Министерство путей сообщения СССР  
Гипротранссигнализация  
Июль 1991 г. № 1247/1257 Составил Попов В.И.  
Шифр ЭЦБ

по проектированию устройств автоматики, телемеханики и связи  
на железнодорожном транспорте

Изменения в схемах  
блоков ПСТ-И, ПС-И  
системы ЭЦИ

Рис. 1

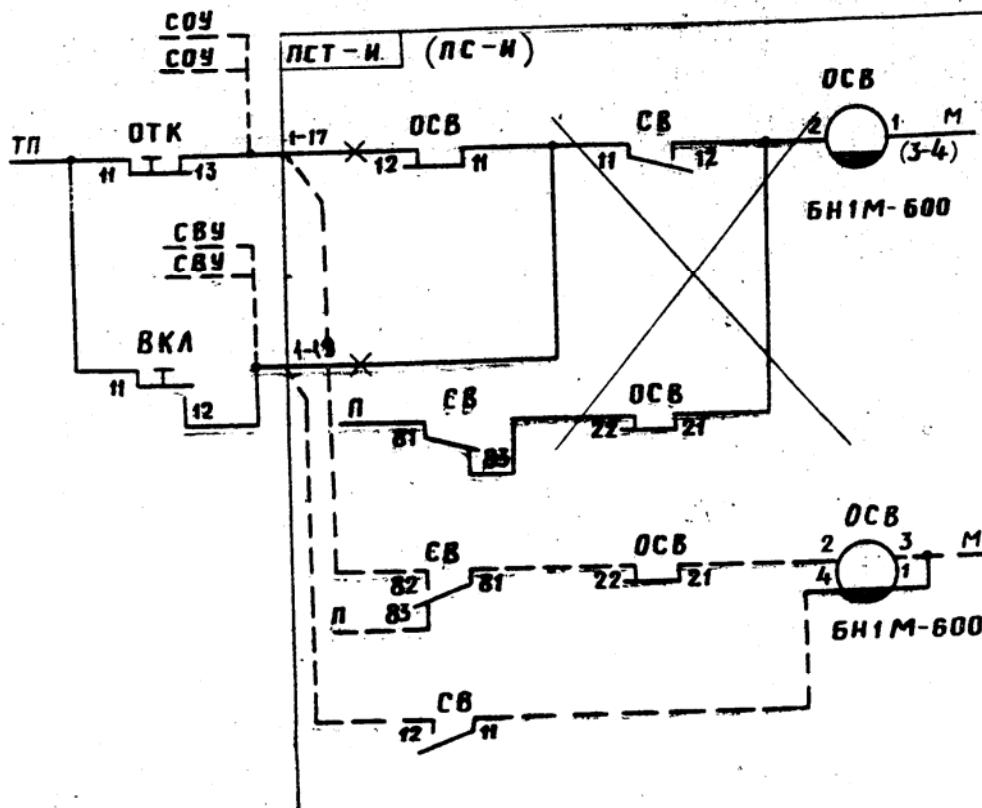
В индустриальной системе ЭЦ /ЭЦИ/ в схеме включения стрелки /"Техническое описание" черт. 418901-1370 л.1/ обнаружена возможность возбуждения реле отключения стрелки от управления ОСВ при нажатии кнопки выбора СВ отключенной от управления стрелки, но без нажатия групповой кнопки включения "ВКЛ" по шинам схемных связей ССУ и СВУ на клеммах I-17, I-19 блоков ПСТ-И /ПС-И/ стрелок не отключенных от управления. Для устранения этого недостатка обмотки реле ОСВ следует включить раздельно.

В этом случае питание на реле ОСВ попадает только при нажатии групповой кнопки "ВКЛ" и кнопки СВ отключенной стрелки

Пунктиром показан новый монтаж,  
закрещенным — снимаемый монтаж.

Изменения по рисунку должны быть выполнены в действующих установках ЭЦИ разработанных по "Техническому описанию" черт. 418901-ТО и учитываться при новом проектировании.
